# 新紺屋小学校

【平成26年度通学路合同点検 危険箇所 3箇所】

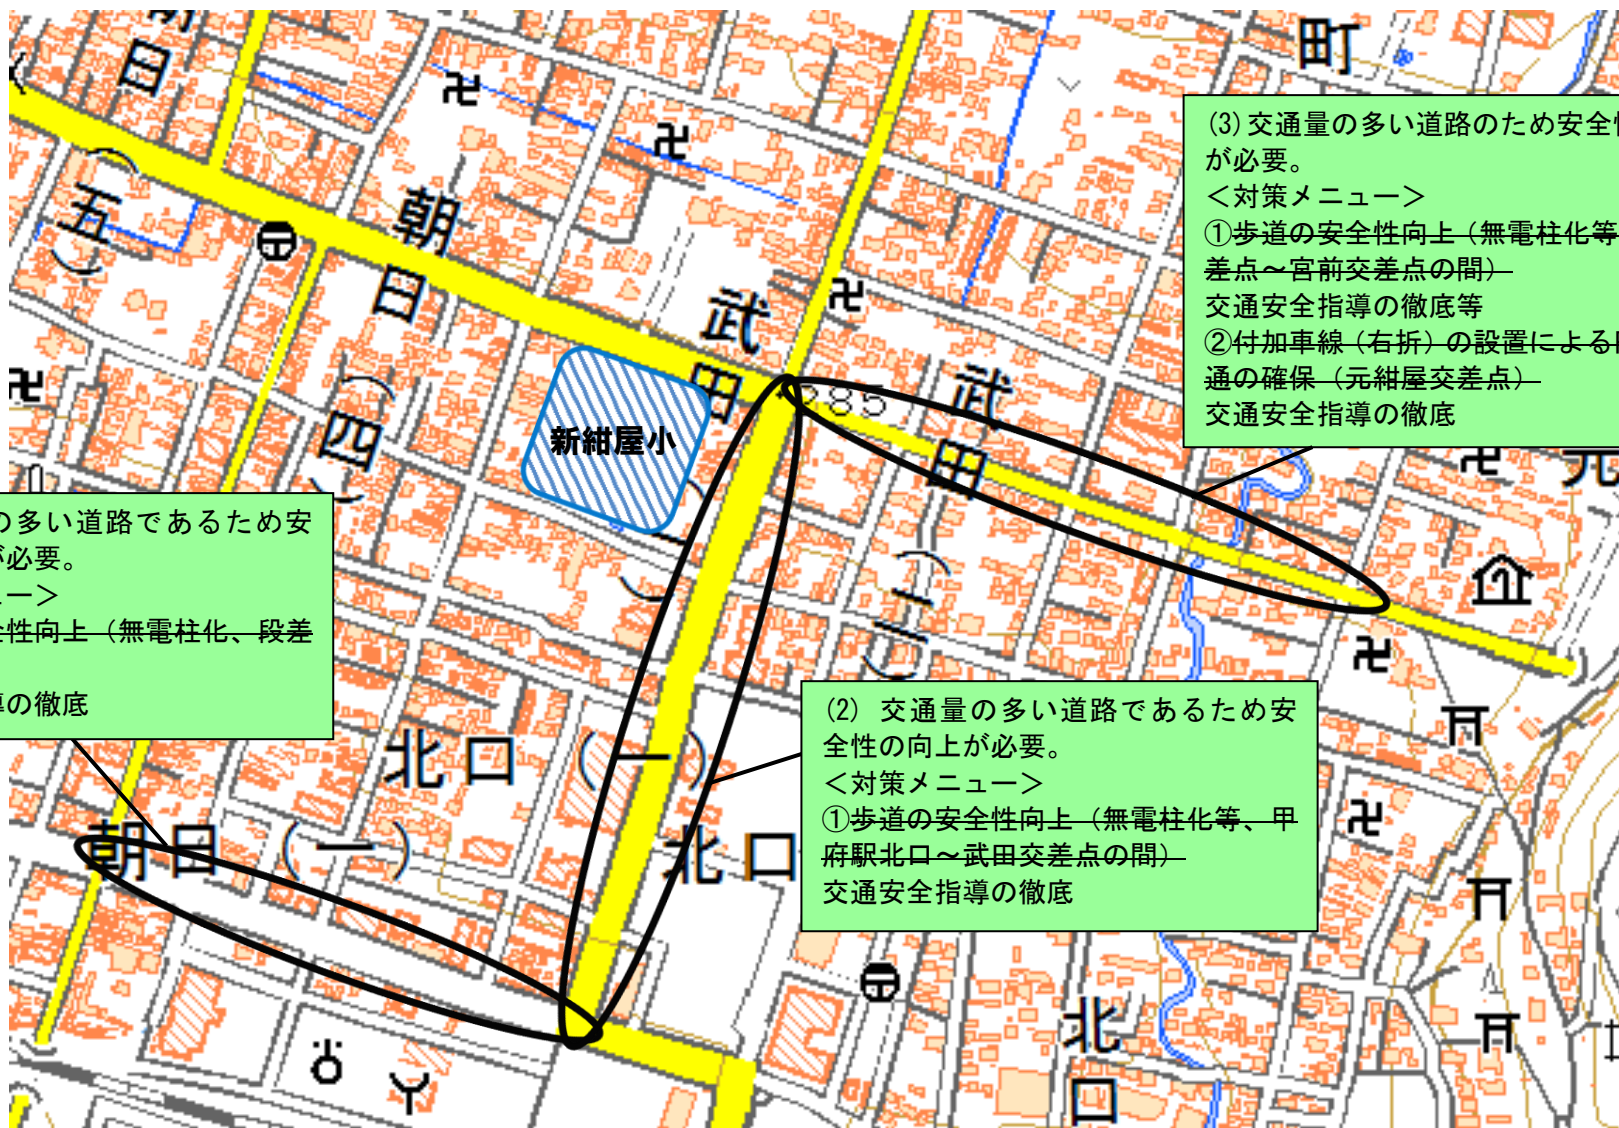
(1) 交通量の多い道路であるため安全性の向上が必要。  
<対策メニュー>  
①歩道の安全性向上(無電柱化、段差解消等)  
交通安全指導の徹底

(2) 交通量の多い道路であるため安全性の向上が必要。  
<対策メニュー>  
①歩道の安全性向上(無電柱化等、甲府駅北口～武田交差点の間)  
交通安全指導の徹底

(3) 交通量の多い道路のため安全性の向上が必要。  
<対策メニュー>  
①歩道の安全性向上(無電柱化等、武田交差点～宮前交差点の間)  
交通安全指導の徹底等  
②付加車線(右折)の設置による円滑な交通の確保(元紺屋交差点)  
交通安全指導の徹底

# 伊勢小学校

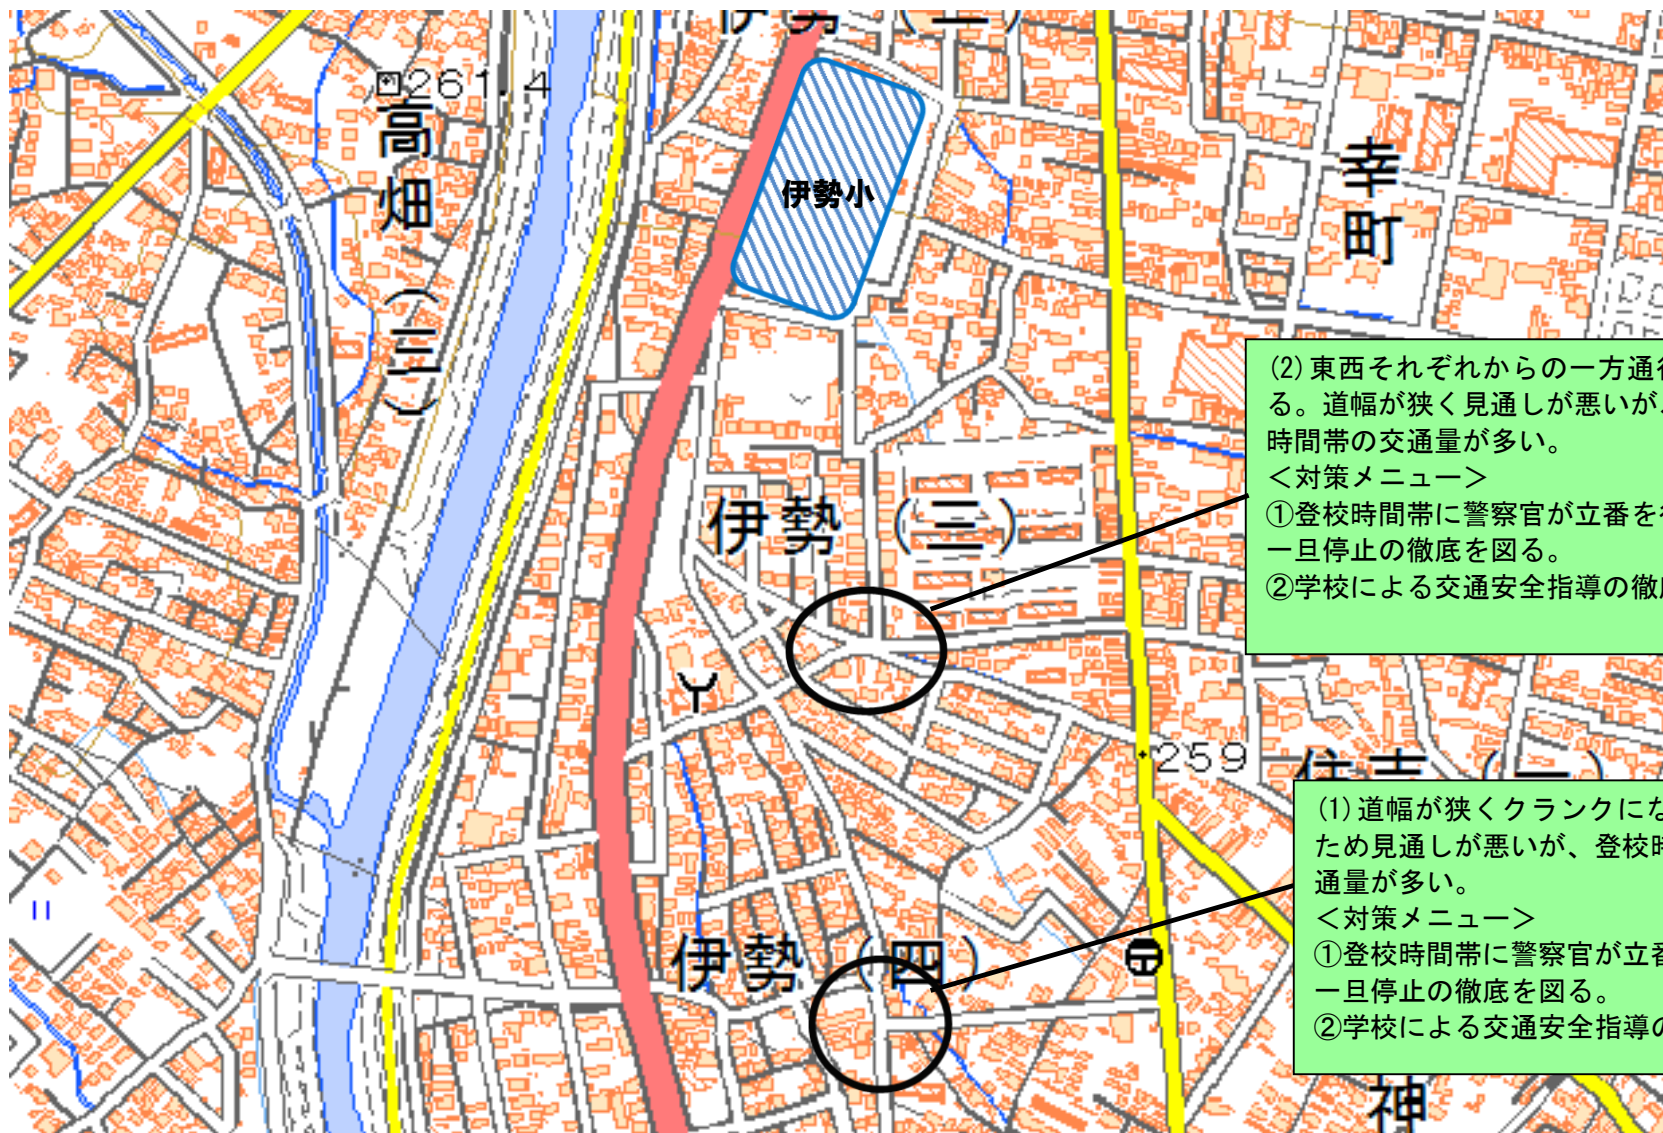
(2) 東西それぞれからの一方通行がある。道幅が狭く見通しが悪いが、登校時間帯の交通量が多い。  
<対策メニュー>  
①登校時間帯に警察官が立番を行い、一旦停止の徹底を図る。  
②学校による交通安全指導の徹底

(1) 道幅が狭くクラックになっているため見通しが悪いが、登校時間帯の交通量が多い。  
<対策メニュー>  
①登校時間帯に警察官が立番を行い、一旦停止の徹底を図る。  
②学校による交通安全指導の徹底

# 朝日小学校

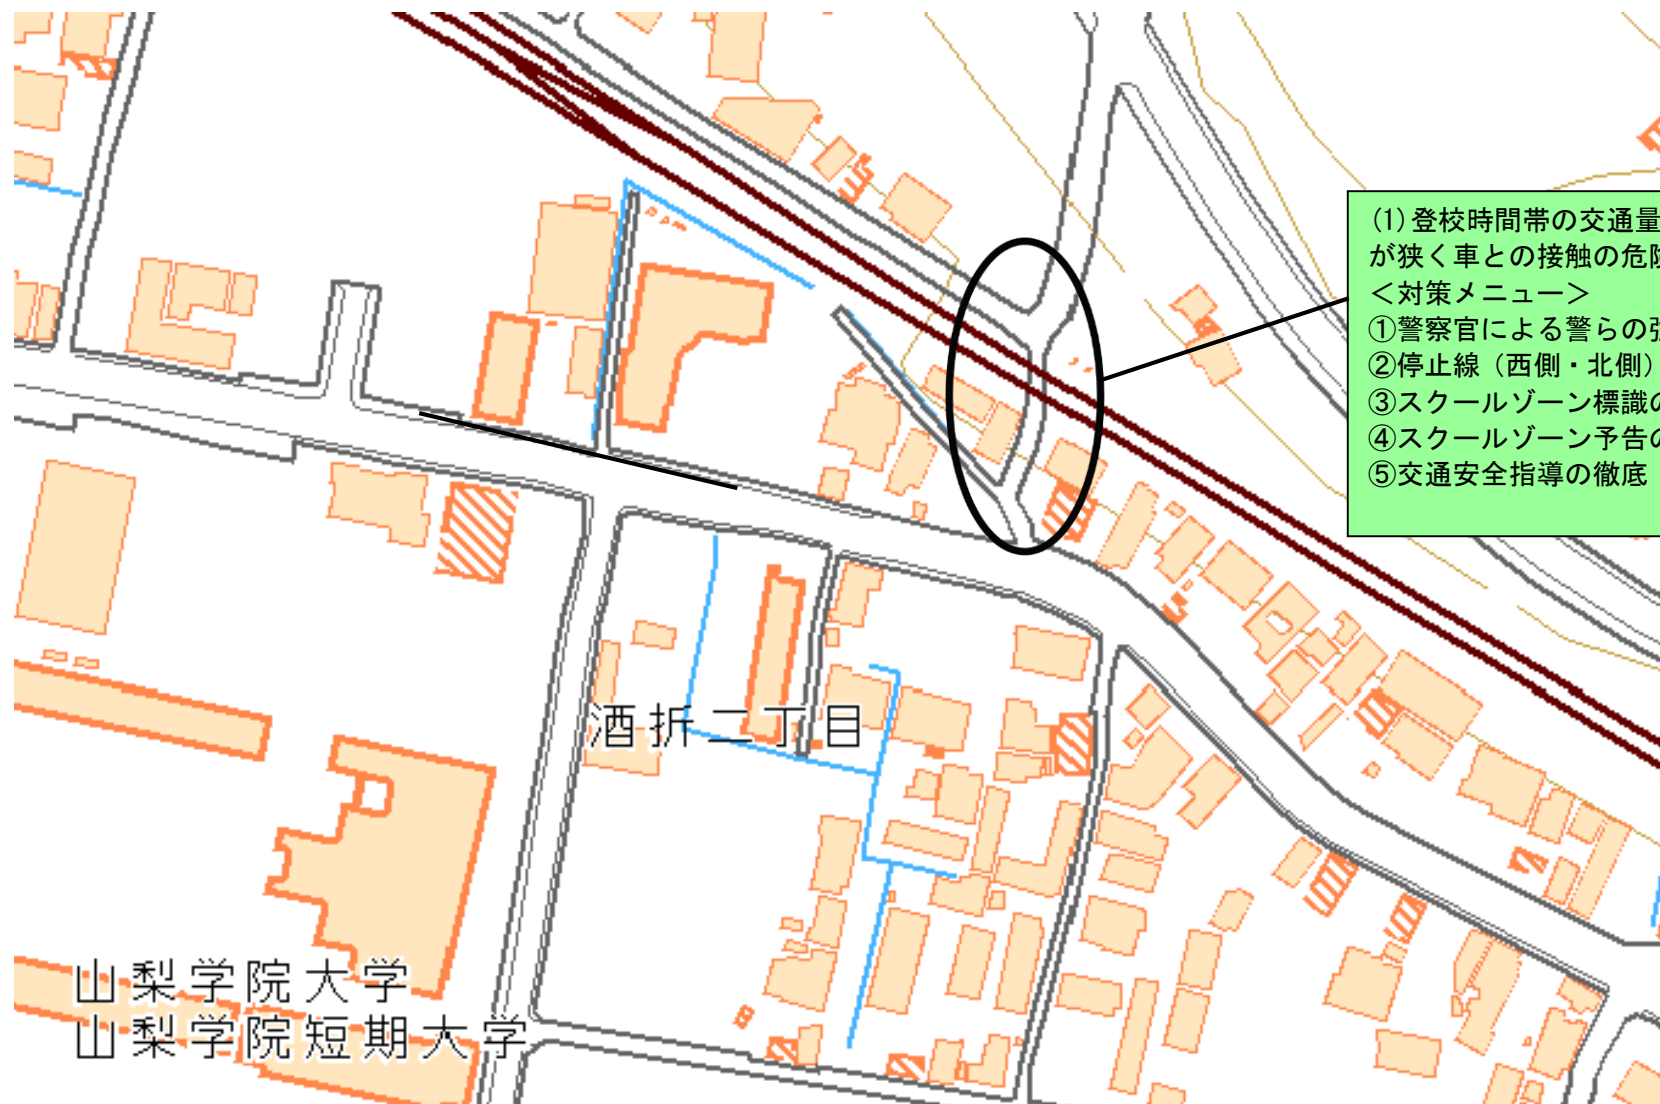
(2) 車がようやくすれ違えるほどの幅の道で、側溝に溝蓋がないため、転落の危険性がある。

(5) 外側線とグリーンベルトが薄くなっている。

(1) 交差点の見通しが悪い。カーブミラーの位置が高く、児童と運転者がお互いを認識しづらい。

(3) 横沢通り工事のため東西の歩行者信号がなくなり、南北の横断の際に自転車と交錯して危険。

(4) 横沢通り工事のため通学路として利用しているが、薄暗く危険。

① 溝蓋の設置

① 外側線とグリーンベルトの再塗装

① カーブミラーの角度調整

① 安全確保策の実施（市と警察で協議）

② 車両止めのポストコーンの設置

① 照明器具の増設とLED化

# 池田小学校

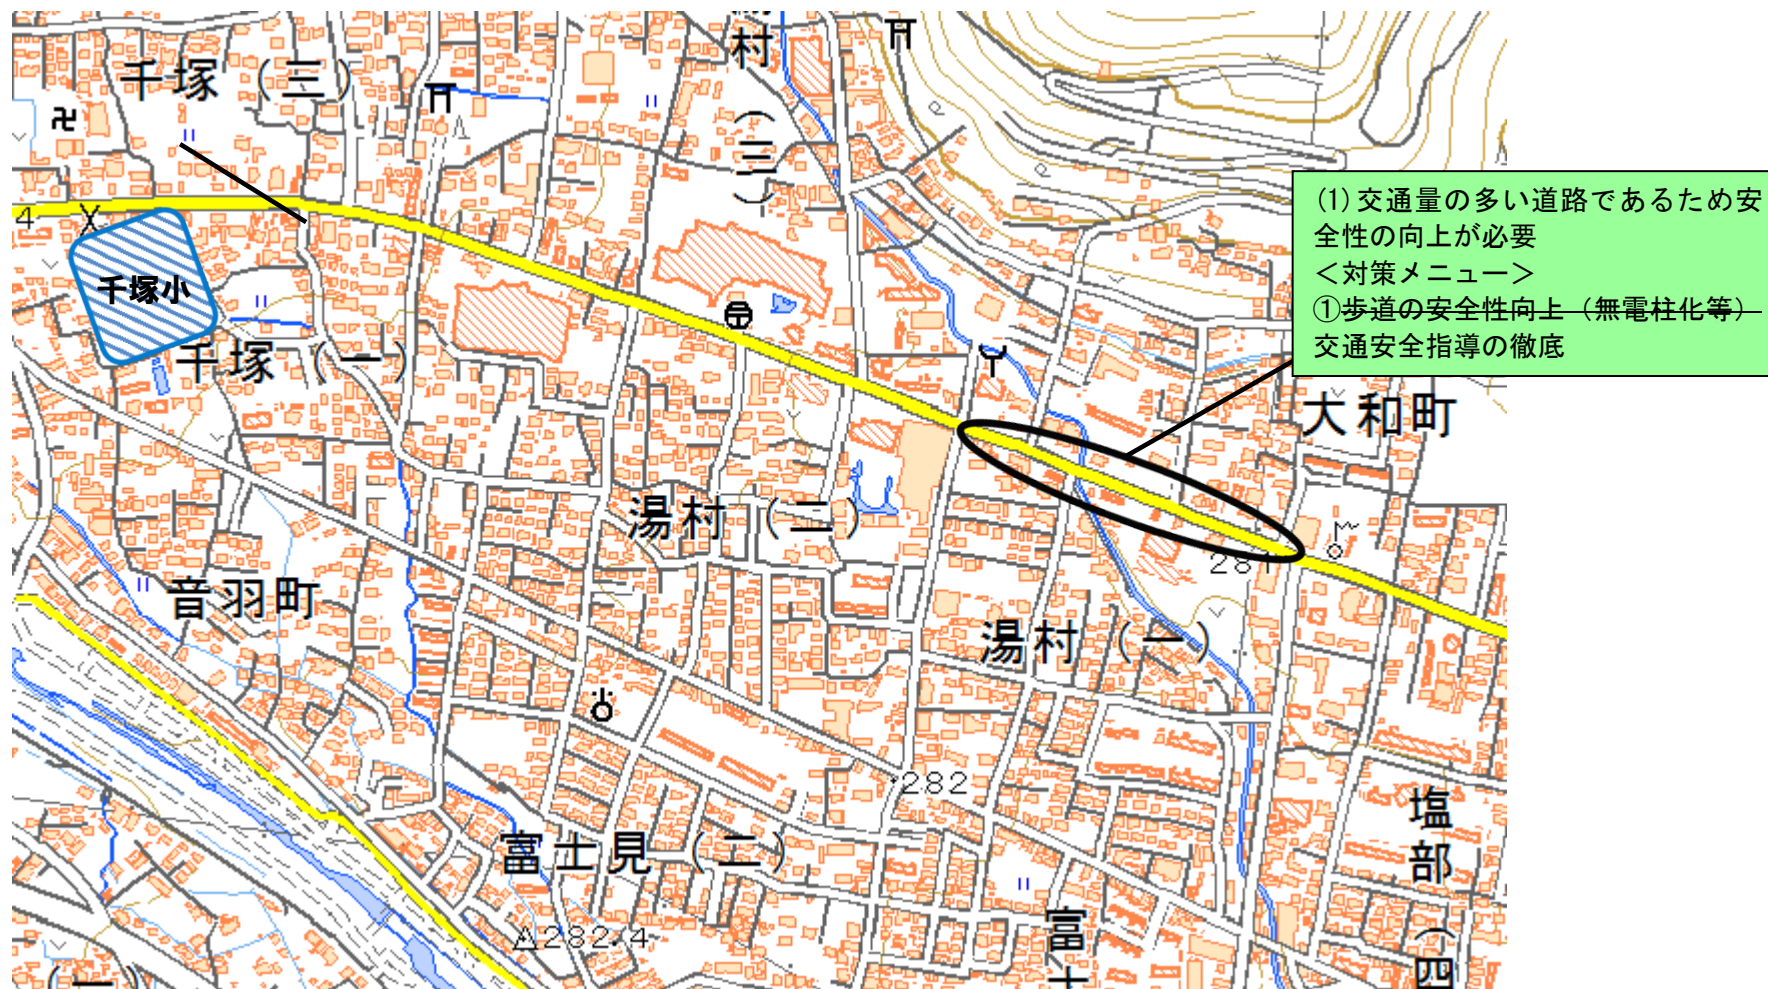
(4) 車から歩行者が見えにくい。

(3) 県立中央病院へ向かう道  
で交通量が多く、危険である。

(1) 大通りで見通しがよく車  
がスピードを上げる。

(2) 信号無視をする車がある。大  
通りで見通しがよく車がスピード  
を上げる。

(5) 家の塀があるため車  
が見えにくい。

- ①薄層塗装を行う。
- ②交通安全指導の徹底、旗振り  
で注意喚起する。

- ①薄層舗装を行う。
- ②交通安全指導の徹底および  
旗振り等の実施

- ①交通安全指導の徹底

- ①通学路があることを示す標識、  
看板等の設置

- ①薄層塗装を行う。
- ②交通安全指導の徹底

# 千代田小学校

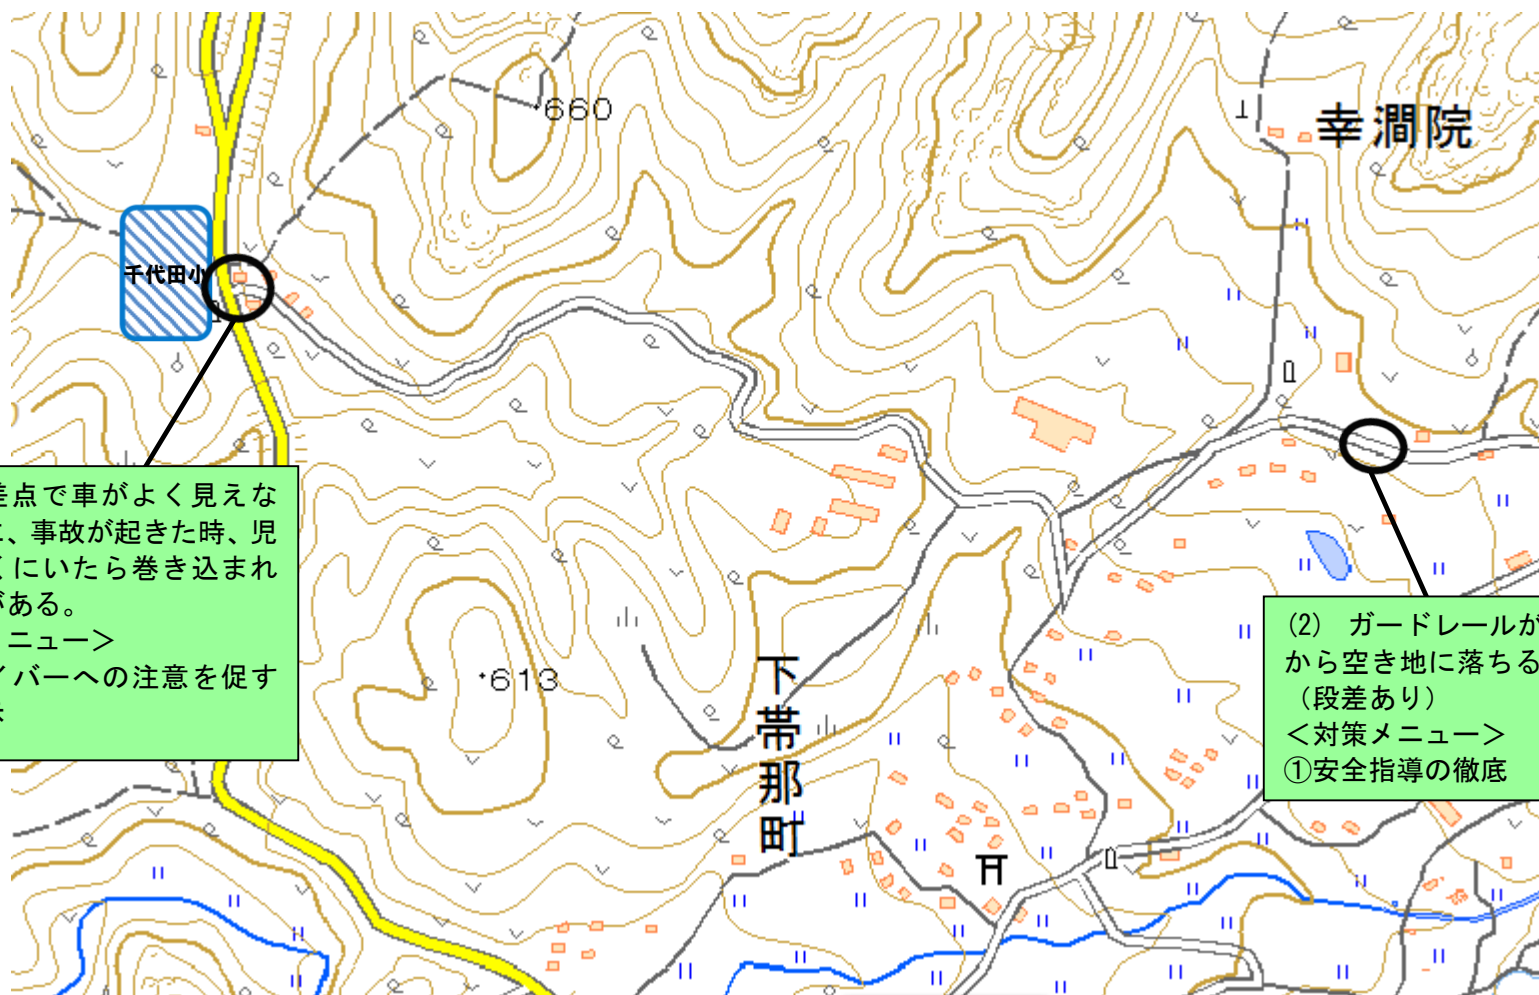
(1) 交差点で車がよく見えないために、事故が起きた時、児童が近くにいたら巻き込まれる危険がある。  
<対策メニュー>  
①ドライバーへの注意を促す路面標示

(2) ガードレールがないため、道から空き地に落ちる危険がある。(段差あり)  
<対策メニュー>  
①安全指導の徹底

# 甲運小学校

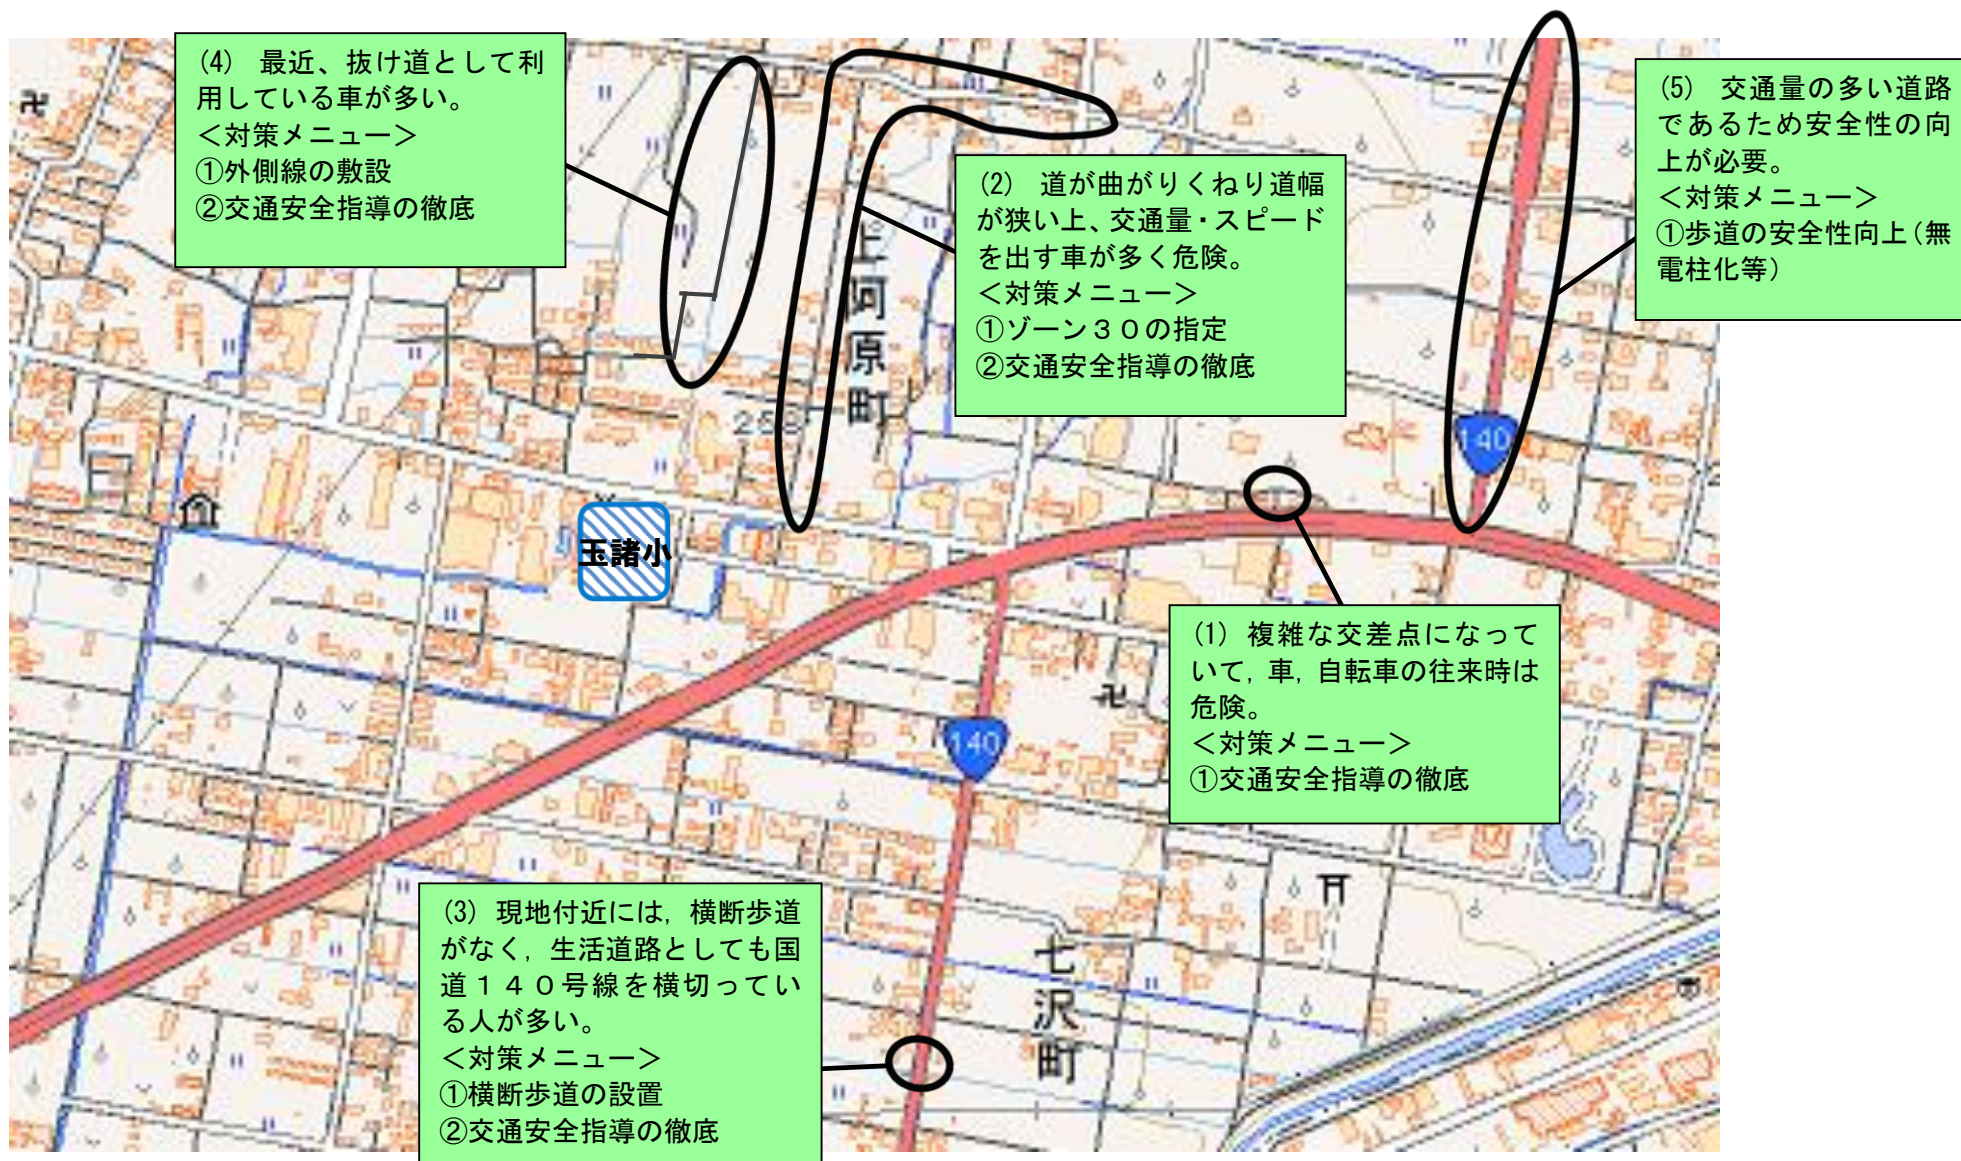
(3) 交通量が多く、大きい交差点のため横断歩道が長く危険。

(1) 側道の街灯が少なく夕方から夜間にかけて防犯上の懸念がある。

(2) 登校時の集合場所となっており、跨線橋から歩道を走行して降りてくる自転車と児童が接触する危険性が高い

①歩道橋の設置

①跨線橋の道路照明灯を設置する。

②側道の防犯街路灯を整備する。

①歩道と車道の境目にポストコーンを設置

②歩道をバイク等が通行していることに関しては、自治会から交番に取り締まりを要望する。
